<**Référence** : 92384167E-FA>

Objet : Avis important sur un dispositif médical Mise à jour d'une notification d'information de sécurité de décembre 2020.

Notification d'information de sécurité urgente – Rappel urgent de dispositif médical Electrode sous-cutanée EMBLEM™ S-ICD (modèle 3501)

Tableau 2. Les utilisateurs peuvent faire la distinction entre les électrodes EMBLEM concernées/d'origine et les électrodes EMBLEM améliorées grâce à la référence et au conditionnement.

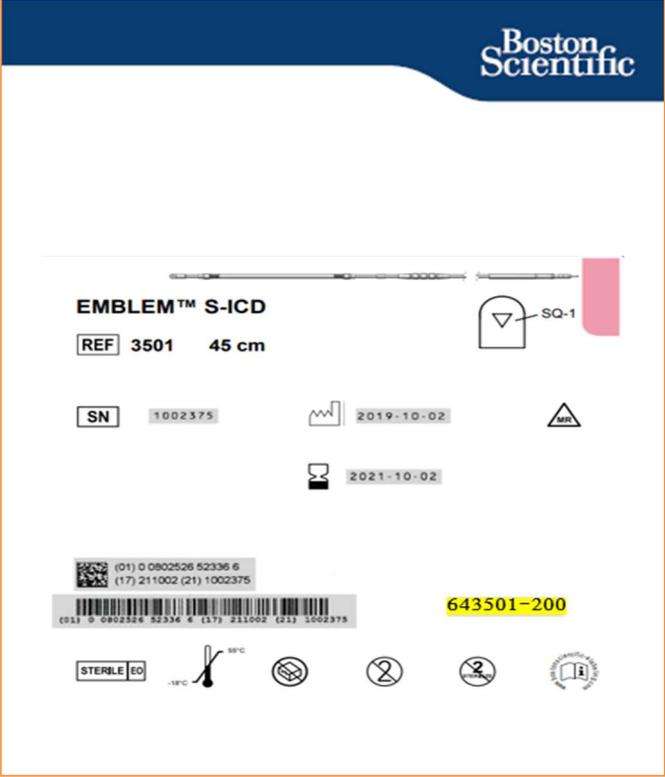
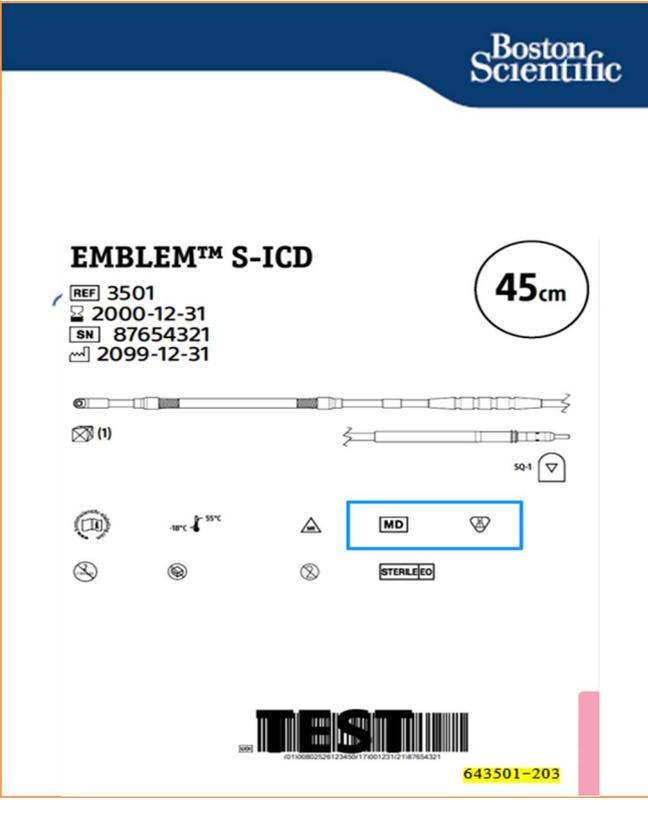
<p>Le corps des électrodes EMBLEM concernées / d'origine peut faire l'objet d'une fracture au niveau distal de l'anneau de détection proximal. Le conditionnement de ces produits peut également contenir des informations sur la survenue de fracture du corps de l'électrode décrite en décembre 2020.</p>	<p>La version améliorée de l'électrode sous-cutanée du dispositif EMBLEM S-ICD inclut des améliorations de la conception de l'anneau de détection proximal, afin d'éliminer le risque de fracture du corps de l'électrode au niveau distal de cet emplacement, ainsi que des modifications du conditionnement afin d'assurer la conformité continue avec les exigences en matière d'étiquetage (les éléments surlignés en jaune et ceux dans l'encadré bleu indiquent les modifications importantes).</p>

Retrait et retour des électrodes EMBLEM concernées/d'origine	Électrodes EMBLEM améliorées en service
<p>Lorsque les électrodes améliorées sont disponibles au sein de votre établissement, retournez les électrodes EMBLEM dont la référence à 9 chiffres se termine par <u>0</u> ou <u>1</u> (p. ex. la référence 643501-20<u>0</u> se termine par <u>0</u> et doit être retournée).</p>	<p>Les électrodes EMBLEM améliorées qui ont une référence à 9 chiffres se terminant par <u>au moins 3</u> peuvent être mises en service (p. ex. 643501-20<u>3</u>, qui se termine par le chiffre <u>3</u>).</p>
